■ Neues Produkt

Ventildeckelumrüstungsatz mit Flanschsicherung für Zündleitungen

Für MAN®-Gasmotoren der E32-Serie

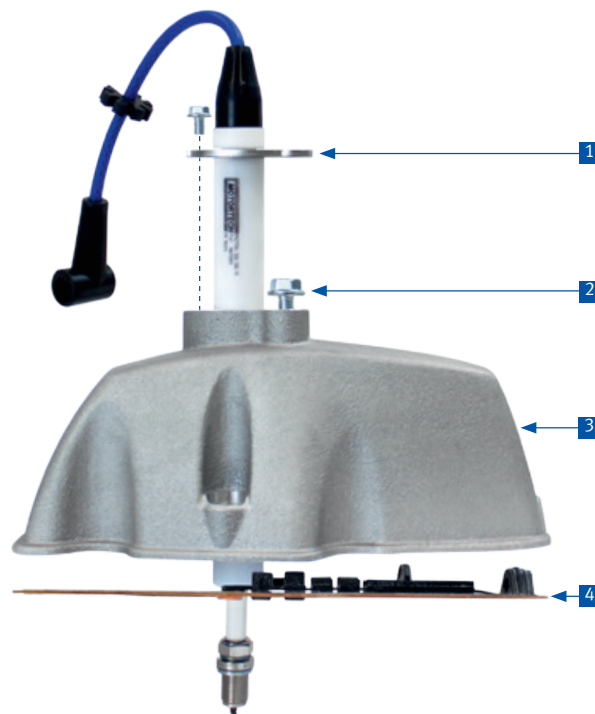
Mit der Vertriebsmitteilung VM 16 08 I/G (2. Nachtrag vom 09.10.2017) hat MAN® über die erfolgte Modifikation der Ventildeckel auf allen Motoren der E32-Serie zur Sicherung der Zündleitungen informiert. Das neue Sicherungskonzept, bestehend aus modifiziertem Ventildeckel und zwei Sicherungselementen, bedarf spezieller Zündleitungen. Diese müssen mit einer zusätzlichen Nut versehen sein, in welche die beiden Sicherungselemente vollständig eingreifen können, um die Zündleitung auf dem Ventildeckel zu fixieren.

Für die von MAN® empfohlene Nachrüstung bereits im Feld in Betrieb genommener Motoren ohne Sicherung bietet MOTORTECH einen geeigneten Ventildeckelumrüstungsatz, der alle Komponenten für eine einfache Umrüstung enthält:

- 1 Sicherungsflansch für Zündleitung
- 2 Sechskantschrauben für Flanscbefestigung auf Ventildeckel
- 3 Ventildeckel mit Flanschaufnahme
- 4 Ventildeckeldichtung
